Vollzug des Bundesnaturschutzgesetzes

Hier: **Bebauungsplan „Parkplatz Teilwiese“**

Namens und im Auftrag des NABU Rheinland-Pfalz nehme ich wie folgt Stellung:

Abb.1: eigene aufbereitete Darstellung (unmaßstäblich) Quelle: Landesamt für Vermessung und Geobasisdaten RLP

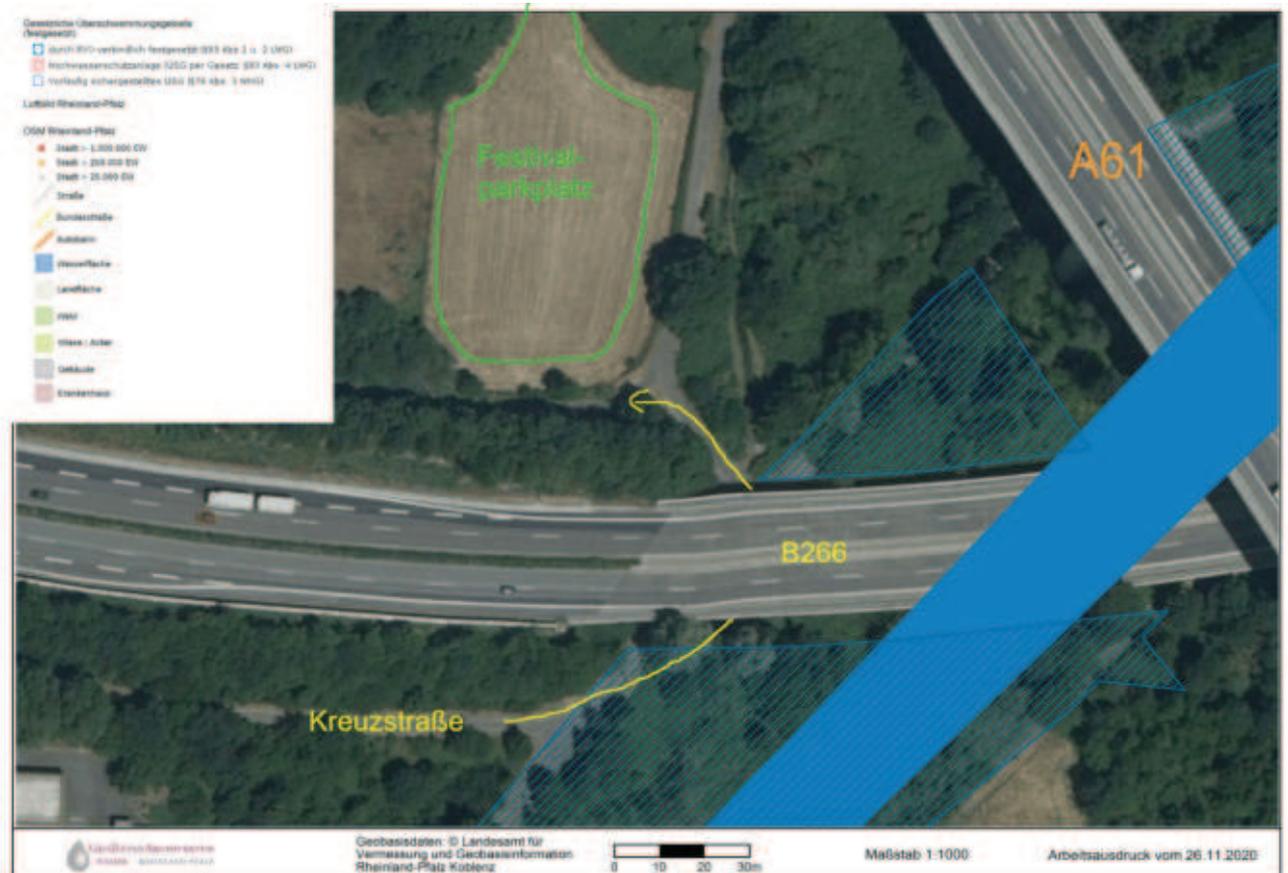
hingewiesen, was jedoch verschwiegen wurde, ist, dass der Zufahrtsbereich über die Kreuzstraße vor der Querung der B266 bis hinter die Querung (Abb.1) im gesetzlich festgelegten Retentionsgebiet liegt. Bei dem geplanten Ausbau der Parkplatzzufahrt ist durchaus davon auszugehen, dass Rodungen in diesem Bereich nötig werden, da der Baumbestand teilweise bis nahe an die momentane Fahrspur reicht. Baumfällungen in diesem Bereich sind genehmigungspflichtig! Ein entsprechender Ausgleich in Form von Neupflanzungen ist daher in der Ausgleichsbilanzierung zu berücksichtigen. Da zudem während des Ausbaus sowie des laufenden Betriebs (April bis Oktober 2022) mit erhöhtem Anfahrtsverkehr zu rechnen ist, ergeben sich auch aus der erhöhten Nutzung der Straße bzgl. Feinstaub, Abrieb etc. Auswirkungen auf das Retentionsgebiet und das FFH-Gebiet bzw. auf die Ahr. Zusätzlich birgt diese Zufahrt die Gefahr, dass der gesamte Parkplatz nach evtl. Starkregen nicht angefahren werden kann. Hier sollte dringend Rücksprache mit der Wasserwirtschaft genommen werden, denn der Topografie folgend entwässert auch der Graben, die Wiese und der Parkplatz in Richtung dieser Querung und später in die Ahr. Die erhöhten Immissionen ins Retentionsgebiet hinein müssen in der Ausgleichsbilanzierung beachtet werden, da diese Stoffe durch Luft und Wassereintrag in die Ahr gelangen können.
